51 柜机第二代变频室外通用电控盒 (2033481SH002) 可完全替代第一代 51 通用电控盒, 并适用于 13 年新品 51 变频柜机 (包括 51KH/ID/LB 等机型)。

一、51 第一代与第二代变频室外通用电控盒对比差异表:

三、51 柜机室外第二代变频通用电控盒外观图片:

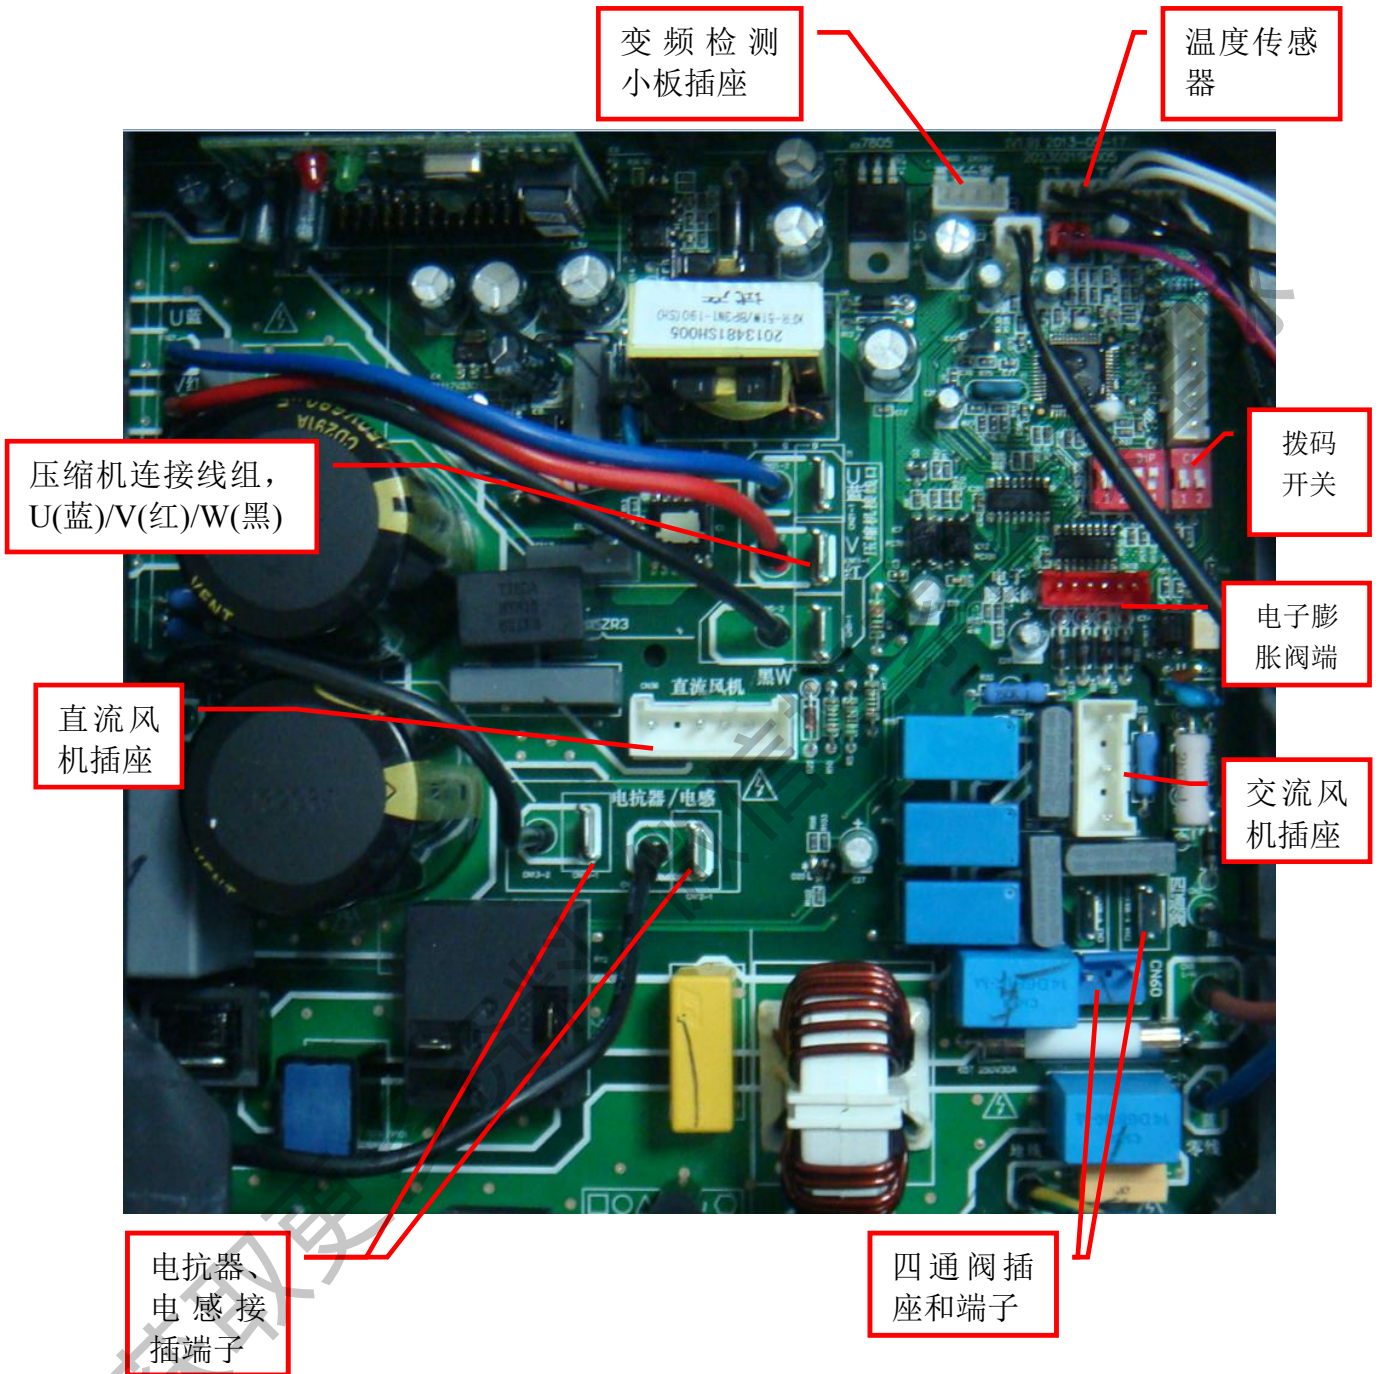
第一代	第二代	备注说明
物料编码	2033481SH001	2033481SH002	
对应电抗器或电感型号	R20035 (AL) 或 HPFC-20A-600UH-FJ	R20035 (AL) 或 HPFC-20A-600UH-FJ	编码: 202301000903 (电抗器)、202301000914 (电感)
安装方式	正放	倒扣	
对应压缩机	5 款	8 款	新增加: DH210S1C-21FZ (美芝) / ASG133CDNA7AT (日立) / ASG133SF-A7AT (日立)
